# 組織整備に伴う女川原子力発電所／東通原子力発電所 原子炉施設保安規定変更認可申請について

2021年4月27日  
東北電力株式会社

変更概要① 本店組織における「原子力技術訓練センター所長」を「原子力人財育成課長」に名称変更

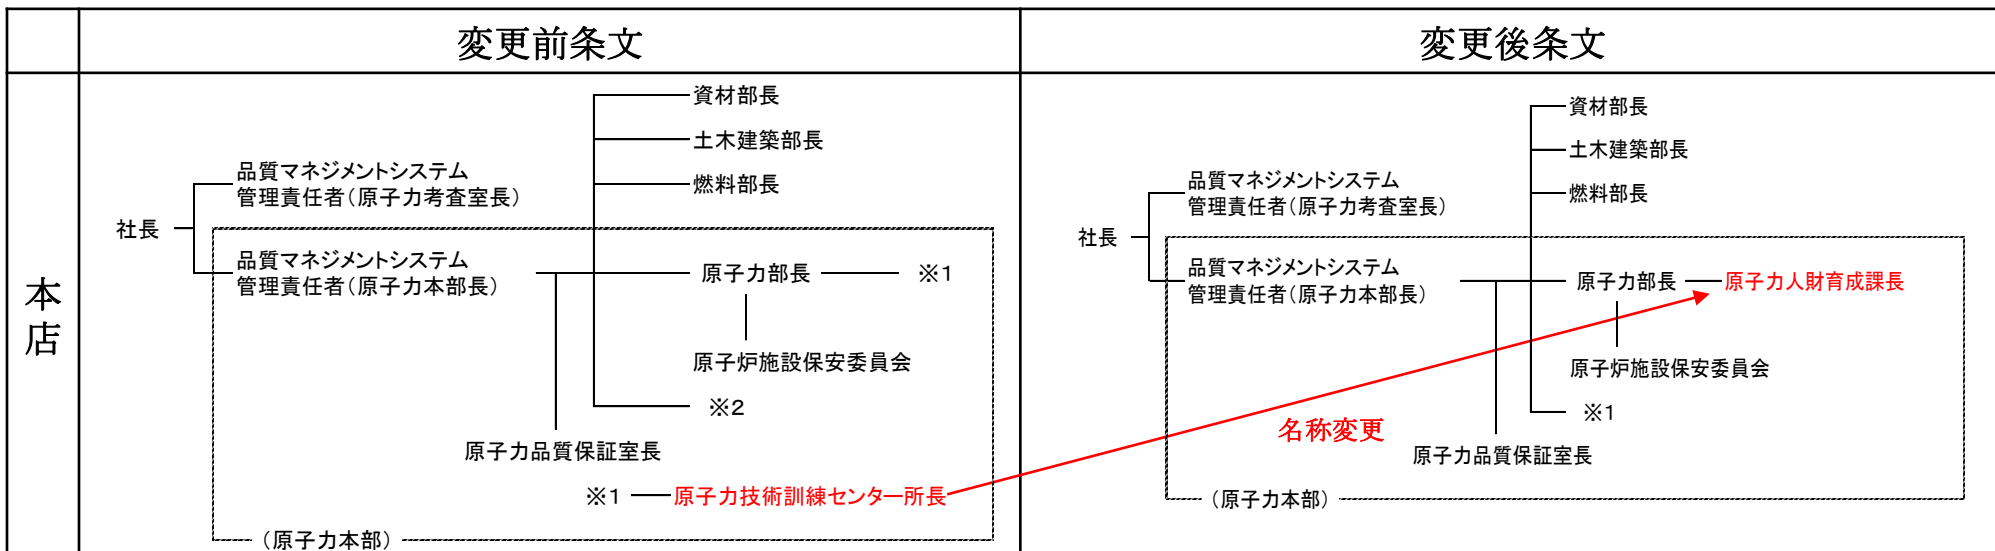
【変更理由】

新規制基準対応で導入する設備等の運用および今後の発電所運用を担う人財育成の観点から名称変更する。

- 女川第1編第4条，東通第4条（保安に関する組織），女川第2編第204条（保安に関する組織）について変更を行う。

(例) 女川第1編第4条（保安に関する組織） 女川第2編第204条，東通第4条（保安に関する組織）も同様

変更前条文	変更後条文
(9) <u>原子力技術訓練センター所長</u> は，教育・訓練（保安教育を除く。）の総括に関する業務を行う	(9) <u>原子力人財育成課長</u> は，教育・訓練（保安教育を除く。）の総括に関する業務を行う

警備課長の所管する業務を総務部から技術統括部に業務を移管する組織変更を行い、「警備課長」を「核物質防護課長」に名称変更

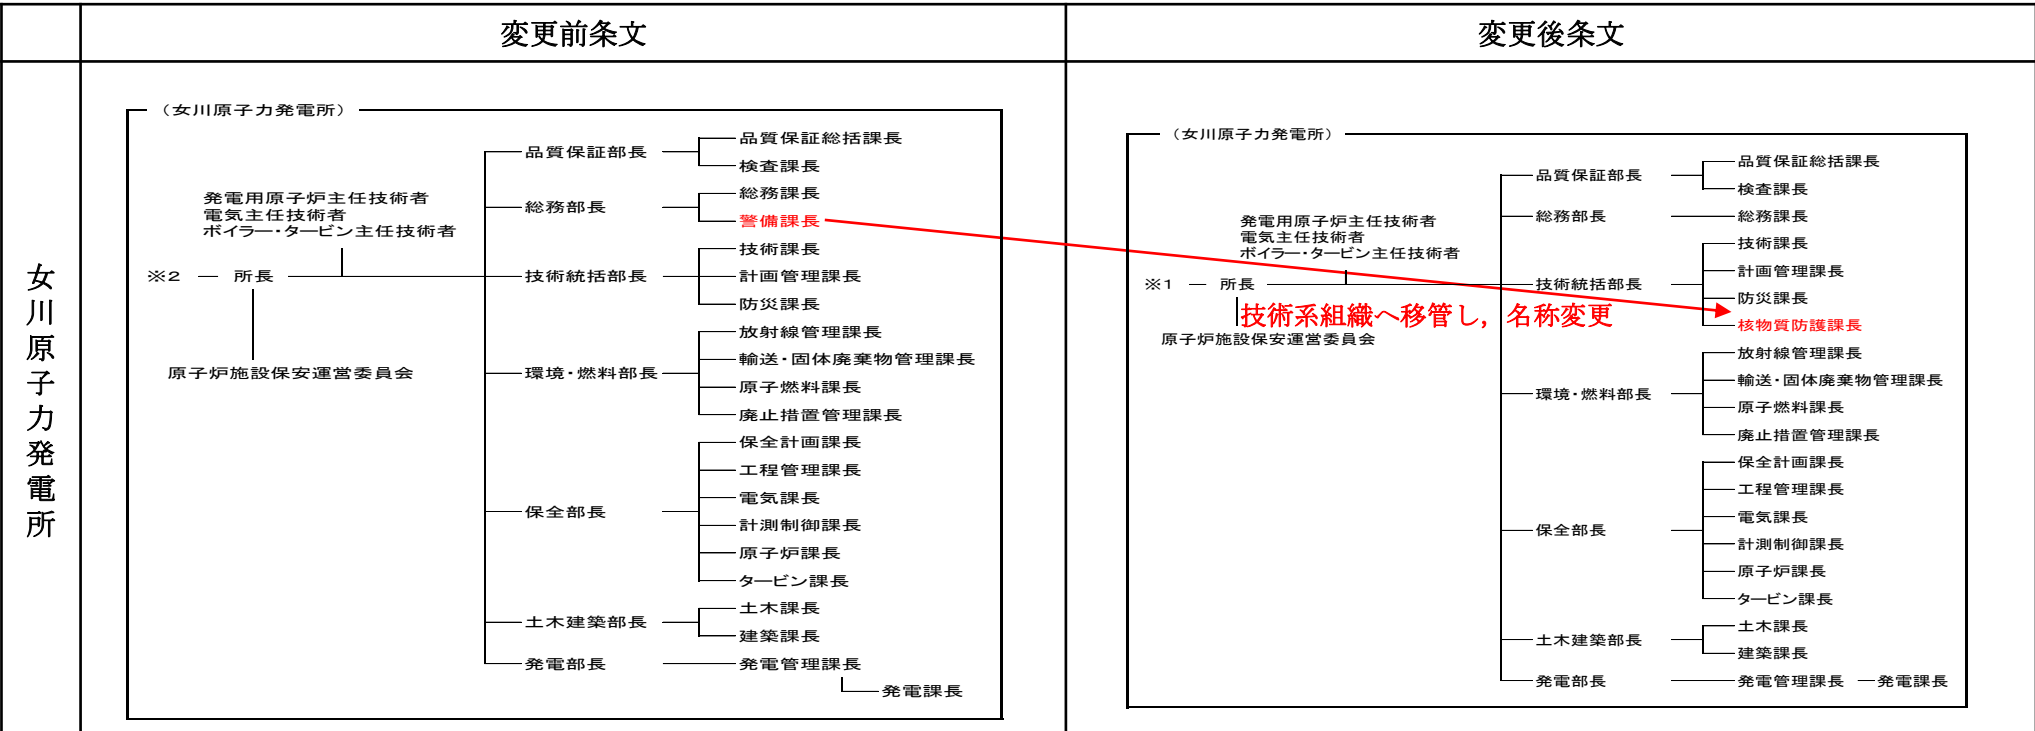
サイバーセキュリティや核物質防護に係る業務の専門性および技術的知見へのより適切な対応の観点から、警備課長を総務部から、原子炉施設の保安管理および緊急時の措置を統括している技術統括部へ組織変更するとともに、「警備課長」を「核物質防護課長」に名称変更する。

➤ 女川第1編第4条（保安に関する組織），女川第2編第204条（保安に関する組織）について変更を行う。

（例）女川第1編第4条（保安に関する組織）

変更前条文	変更後条文
（3）総務部長は、総務課長および警備課長の所管する業務を統括する	（3）総務部長は、総務課長の所管する業務を統括する
（4）技術統括部長は、技術課長、計画管理課長、および防災課長の所管する業務を統括する	（4）技術統括部長は、技術課長、計画管理課長、防災課長、および核物質防護課長の所管する業務を統括する
（12）警備課長は、保全区域および周辺監視区域の管理に関する業務を行う	（12）核物質防護課長は、保全区域および周辺監視区域の管理に関する業務を行う

女川第1編	女川第2編	タイトル	名称変更に伴う主語の変更
第98条	第298条	保全区域	「警備課長」 → 「核物質防護課長」
第99条	第299条	周辺監視区域	〃

## 変更概要③ 「警備課長」を「核物質防護課長」に名称変更

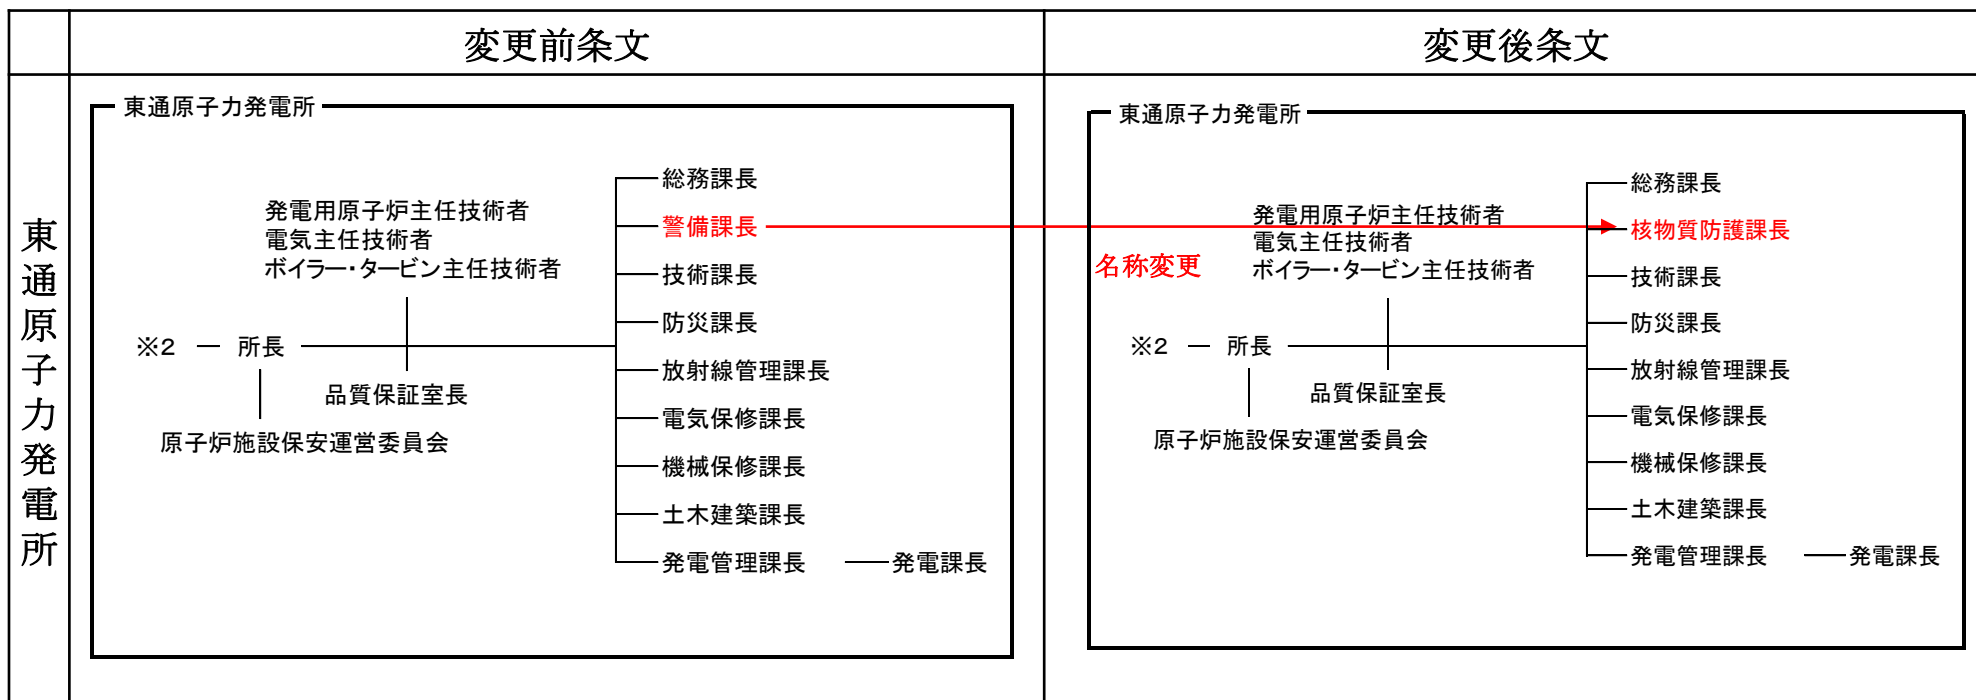
サイバーセキュリティや核物質防護に係る業務の専門性および技術的知見へのより適切な対応の観点から、女川と同様に名称に変更する。

➤ 東通第4条（保安に関する組織）について変更を行う。

（例）東通第4条（保安に関する組織）

変更前条文	変更後条文
(3) <b>警備</b> 課長は、 保全区域および周辺監視区域の管理に関する業務を行う	(3) <b>核物質防護</b> 課長は、 保全区域および周辺監視区域の管理に関する業務を行う

東通	タイトル	名称変更に伴う主語の変更
第97条	保全区域	「警備課長」 → 「核物質防護課長」
第98条	周辺監視区域	〃
